Oggetto: Validazione **Progetto Definitivo** dell'impianto di produzione alla rete di e-distribuzione - DIVISIONE INFRASTRUTTURE E RETI da realizzarsi in Via Pod A Sarsina Cp Quarto Ubi Imp Prod Verghereto(Fc), n° SNC Comune Sarsina, relativamente alla pratica 320021377.

Con la presente Vi comunichiamo, in merito al progetto definitivo da Voi inviato, l'esito **POSITIVO** della nostra verifica.

Figura 3 - Inserimento in antenna per Utenti attivi con linea interposta del Produttore

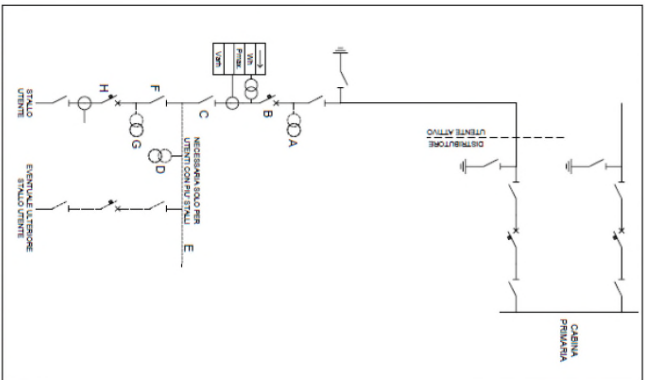
Gentile Mucci, in relazione alla pratica in oggetto, si rileva un tracciato cavo AT produttore che con ogni probabilità risulta interferente con diversi cavi LN MT di e-distribuzione: nella scelta tecnica ha avuto modo di confrontarsi con i colleghi della UT Forti-Cesena-Rimini? (rif. Leardini Massimo)

Per quanto attiene la misura fiscale di EE immessa/prelevata, dove prevedete di realizzarla?

In evidenza estratto CEI 0-16
